**INFORME DE VISITA DE CONTROL
Nº 057-2024-OCI/0344-SVC**

**EJECUCIÓN DE LA OBRA: SALDO DE OBRA N.º 2 DEL
PROYECTO “CREACIÓN DE LA CICLOVÍA EN LA BERMA
CENTRAL DE LA AVENIDA PARDO TRAMO AV.
GUILLERMO MOORE HASTA AV. LOS PESCADORES,
DISTRITO DE CHIMBOTE, PROVINCIA DE SANTA,
DEPARTAMENTO DE ANCASH” – I ETAPA**

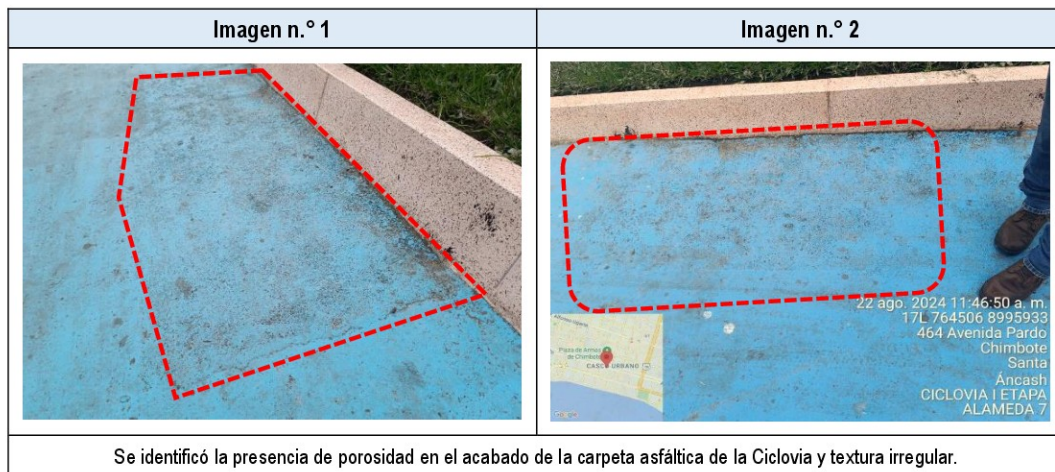
Durante la inspección física, se identificó que la carpeta asfáltica de la ciclovía en la alameda 7 (Entre Jr. Enrique Palacios y Jr. Manuel Villavicencio) presenta un paño con una superficie de textura irregular, tal como se detalla a continuación:
